## 1. Przedmiot ekspertyzy

Przedmiotem ekspertyzy jest określenie stanu technicznego budynku przedszkola miejskiego po wykonanych pracach termomodernizacyjnych oraz zmianie zagospodarowania terenu.

Celem ekspertyzy jest ocena poprawności wykonania prac budowlanych i instalacyjnych oraz zgodności z dokumentacją techniczną.

Obiekt zlokalizowany jest w Gliwicach przy ul. S. Żeromskiego 26, dz. 1447, 1448, 1449, obr. Sośnica.

Pkt. 3.8.

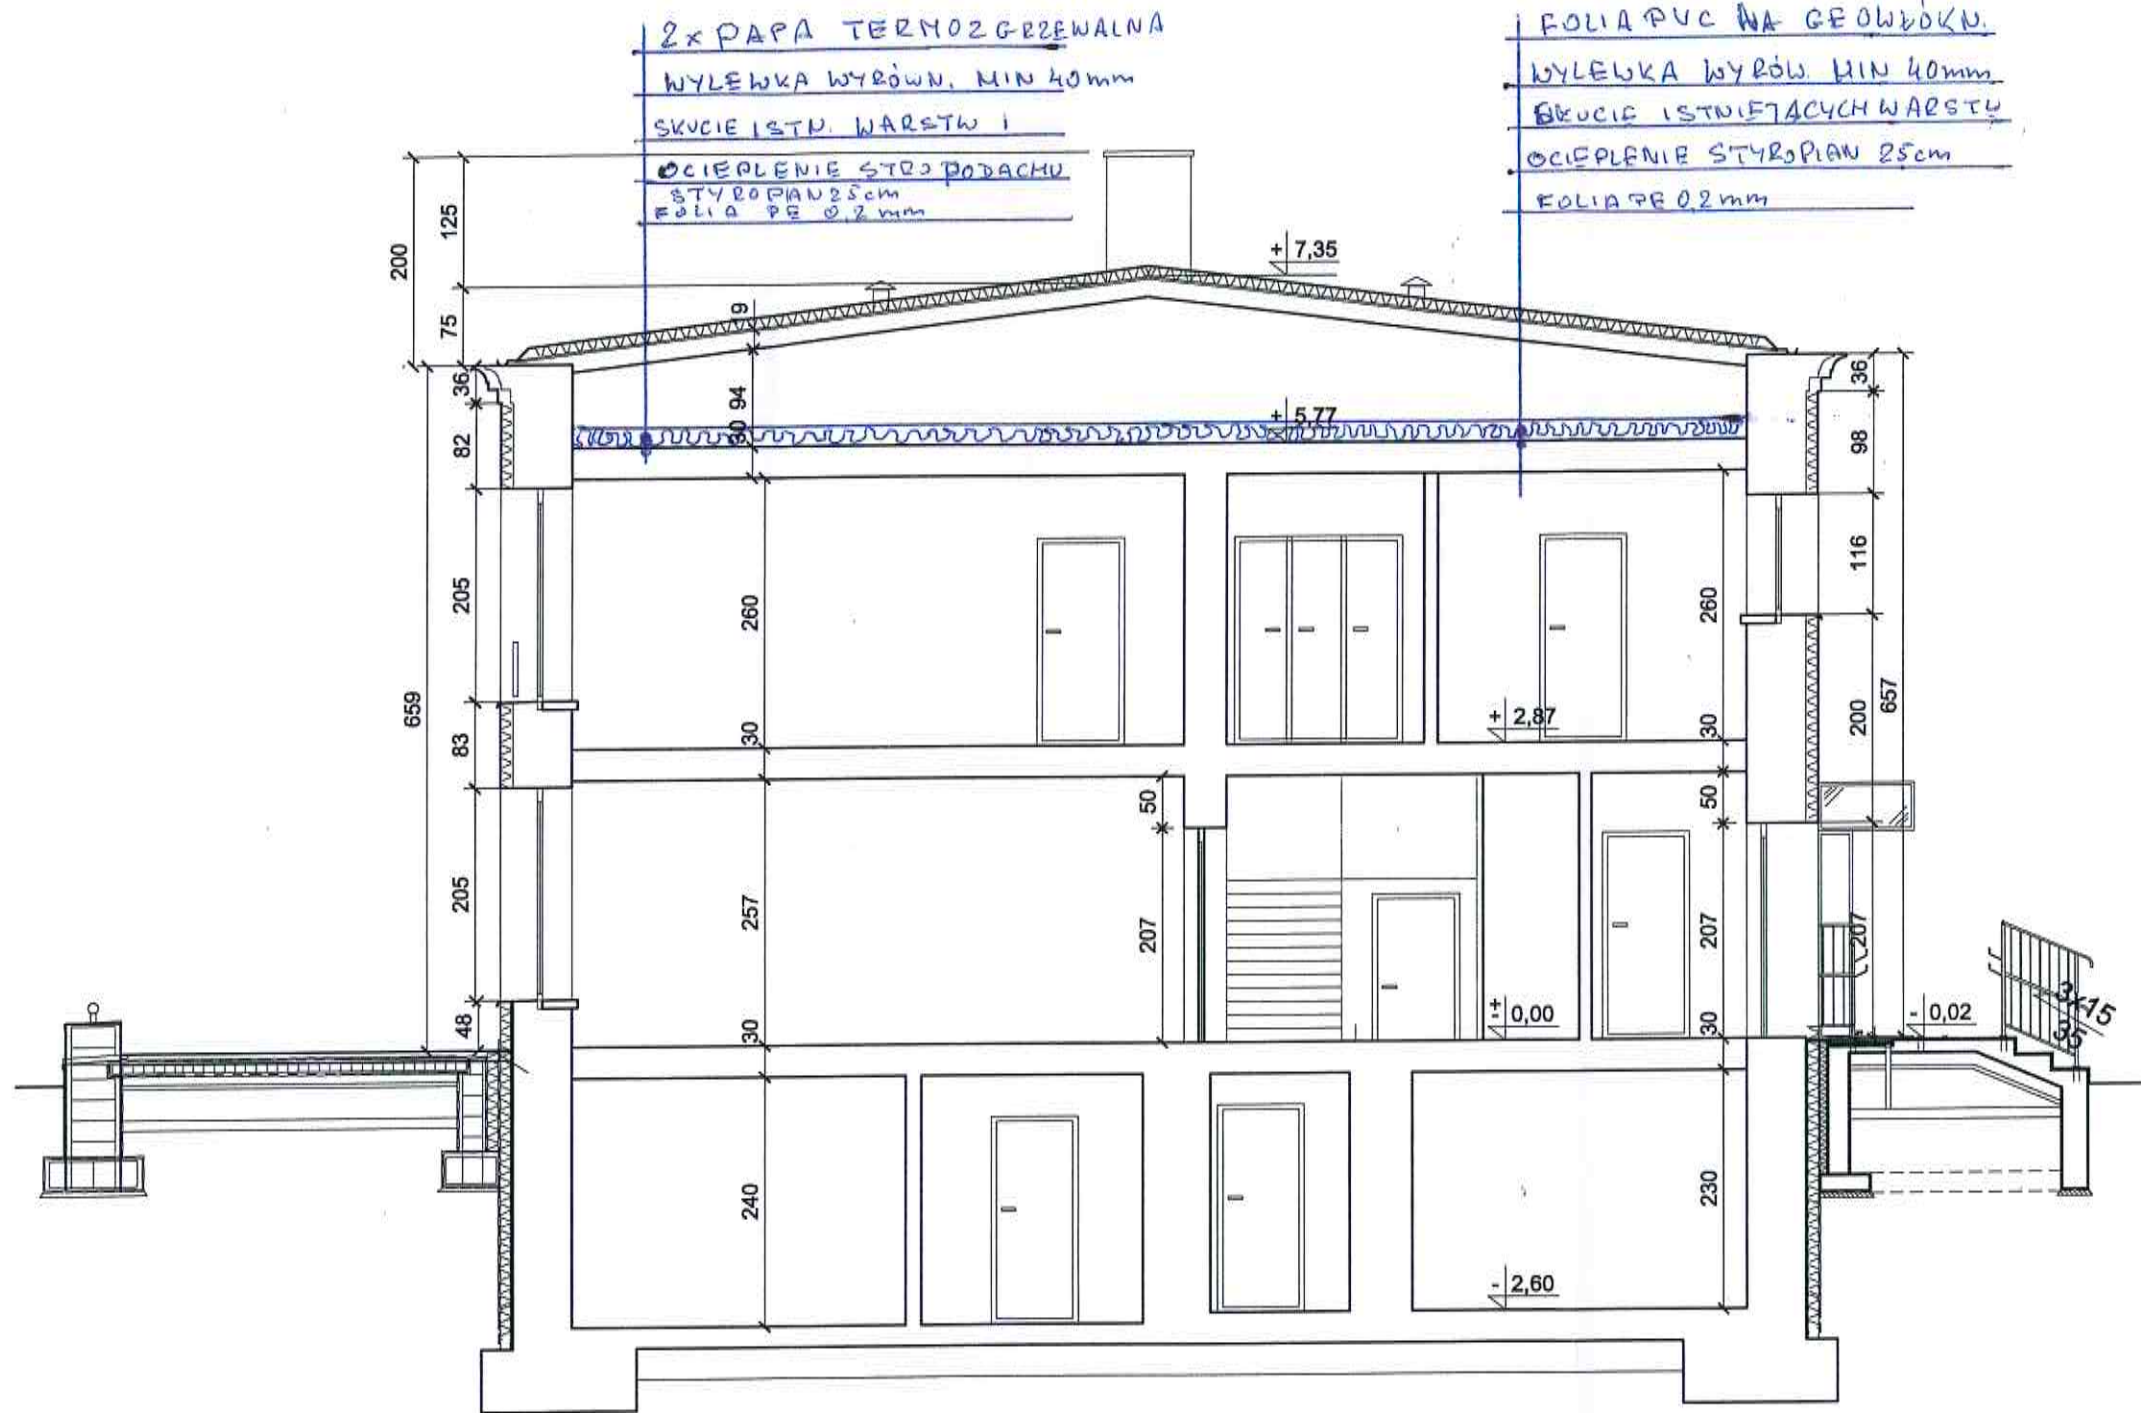
Niezrozumiałe jest wydanie ocieplenia dachu przy istniejącej przestrzeni dachowej - strychu - cała przestrzeń ponad stropem I piętra jest obecnie ogrzewana niepotrzebnie - straty ciepła.

Wydanie ocieplenia dachu z termopiany na przedmiotowym dachu wydaje się niekorzystne - jest to prosty dach nadający się do tradycyjnego krycia papą.

ALTERNATYWA 1

ALTERNATYWA 2

2x PAPA TERMOZGRZEWALNA  
 WYLEWKA WYRÓWN. MIN 40mm  
 SKUCIE ISTN. WARSTW I  
 OCIEPLENIE STROJ PODACHU  
 STYROPIAN 25cm  
 FOLIA PE 0,2mm

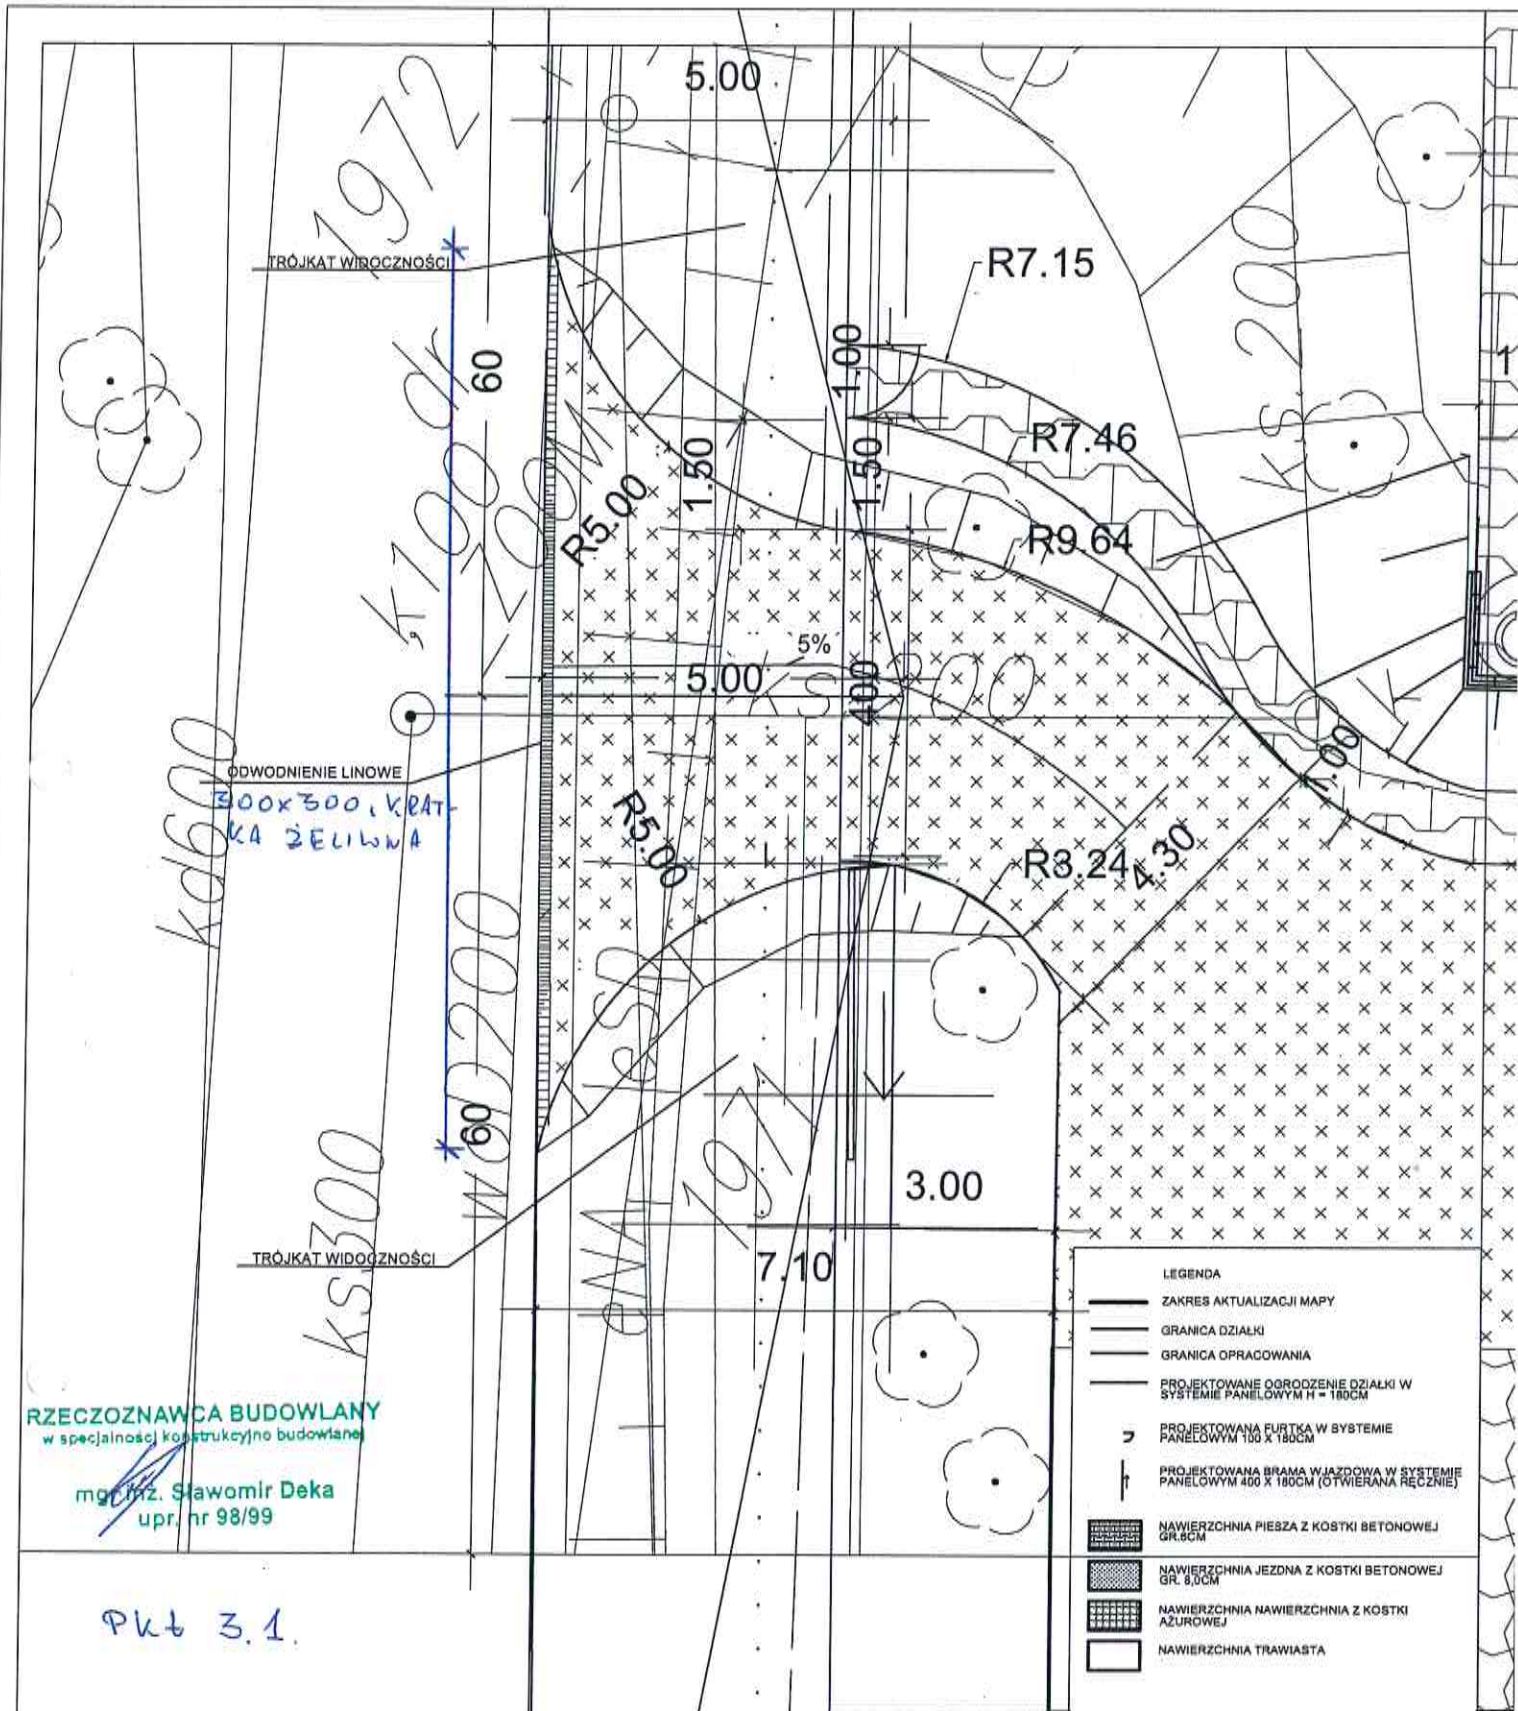
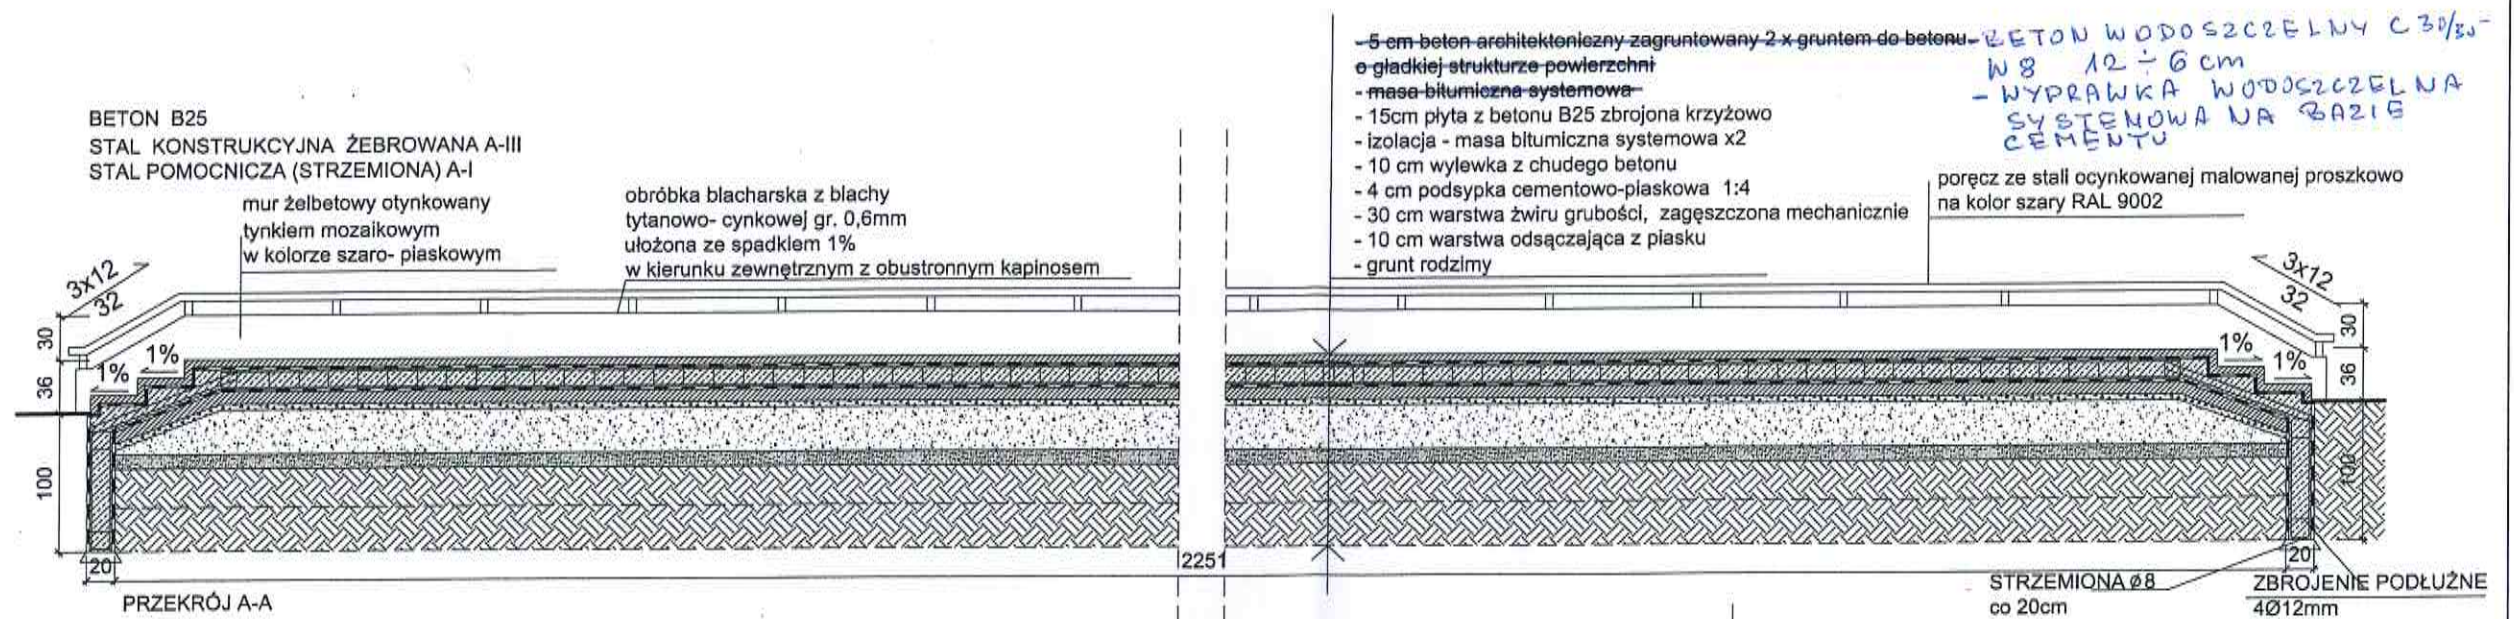
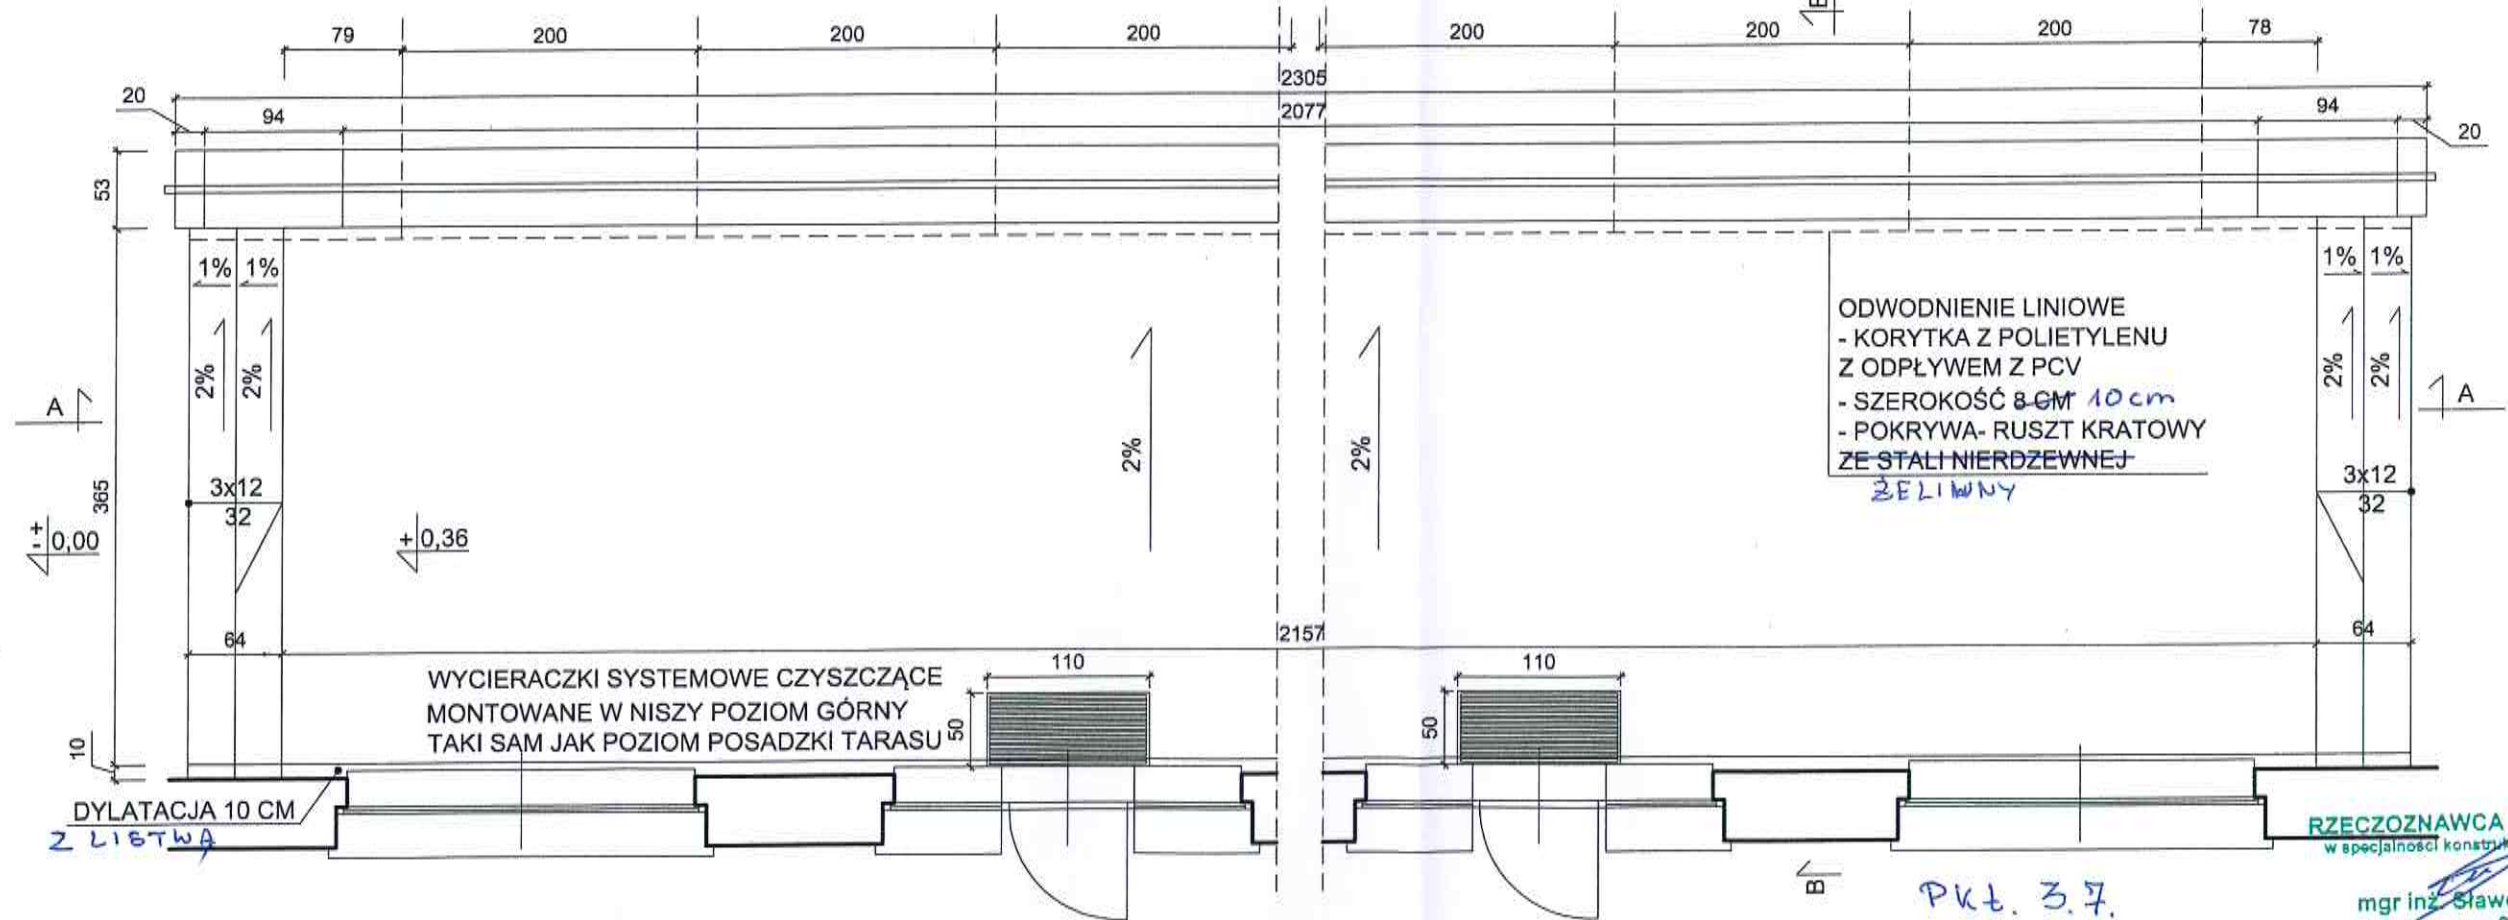
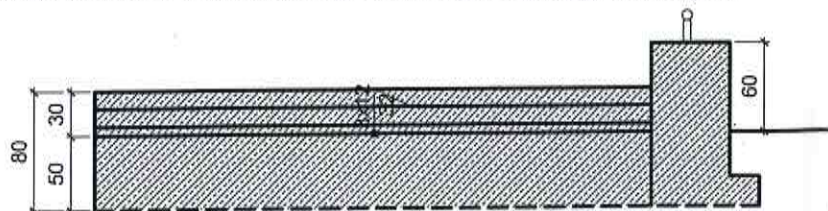
- brak spadku tarasu od budynku w stronę korytka odwadniającego - pomiar własny niwelatorem - załączony szkic pomiarowy,  
widoczne gromadzenie się wody opadowej

- nieszczelnie połączenie (cokół) powierzchni tarasu ze ścianą budynku - możliwość przedostawania się wody opadowej do muru

- obniżone miejsca pod wycieraczki przy drzwiach wyjściowych z sal wykonano z otworem odwadniającym nie podpiętym do kanalizacji deszczowej - gromadzenie wody pod tarasem przy ścianie fundamentowej - możliwa przyczyna zawilgoceń stropu i ściany w piwnicy,

POZIOM ODTWARZANEGO TARASU POWINIEN BYĆ TAKI SAM JAK ISTNIEJĄCEGO GRUBOŚĆ PŁYTY TARASU PRZEZNACZONEJ DO ROZBIÓRKI TO OK. 80CM
